DIRECCIÓN DE COSTAS Y MARES

Panamá, 01 de julio de 2022
DICOMAR-453-2022

INFORME TÉCNICO DICOMAR No. 052-2022
Estudio de Impacto Ambiental Categoría III
"HACIENDA COROTÚ"

Ubicación:	Corregimiento de Santa Lucía, distrito de Remedios, provincia de Chiriquí.
Nº Expediente:	DEIA-II-F-037-2022.
Memorando:	DEEIA-0352-1406-2022.
Promotor:	HACIENDA COROTÚ, S.A.
Elaborado por:	Ana Lorena Rodríguez/Departamento de Ordenamiento de Espacios de Espacios de Costas y Mares.
Fecha de Elaboración de Informe:	27 de junio de 2022.

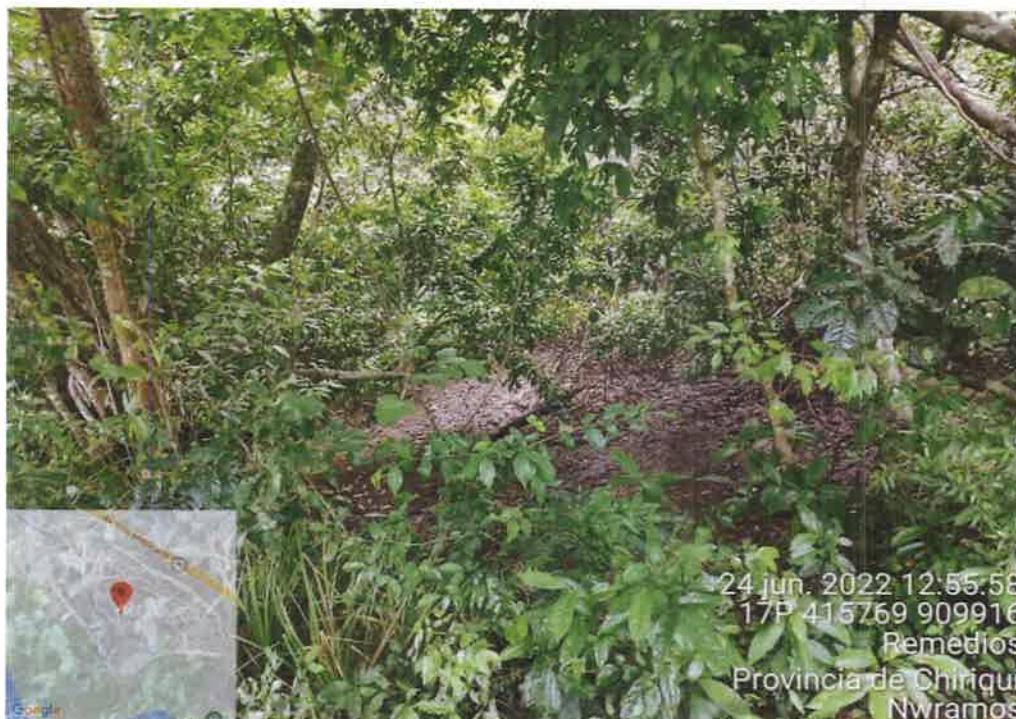
El pasado 24 de junio del año en curso personal de la Dirección Regional de Chiriquí realizó inspección técnica de campo en donde se identificó helecho de manglar (*Acrostichum sp*) característico de zonas de manglar y se pudo corroborar las especies mencionadas en el inventario de flora, sin embargo, la cobertura de mangle tiene incongruencias con el mapa de cobertura de manglar presentado en el EslA.

- Hemos encontrado incongruencias entre las coordenadas geográficas presentadas en el estudio de impacto ambiental con respecto al mapa de cobertura boscosa (de manglar) presentado en el mismo estudio.
- Las tablas de las coordenadas geográficas no están de manera secuencial de manera que trae confusión al momento de verificarlas.
- No queda claro qué parte del polígono presentado (en la zona de humedal marino costero) será afectado, debido que al revisar el texto introductorio señala que el área de construcción solo va dejar 6,602 m² sin desarrollar de las 113 ha + 9,530 m² + 70 dm² que dimensionan las fincas, lo cual incluye la segunda Zona de Marina que deberá tener su propia Herramienta Ambiental, según se expresa en otra área del documento.

- La empresa deberá verificar las coordenadas geográficas presentadas en el estudio con respecto a la realidad en campo.
- Corregir el mapa de cobertura boscosa con base a la realidad en campo. Para luego presentar otro mapa del área de zona marina considerando consideración la topografía del lugar, detallando el área del humedal que se viera afectado.
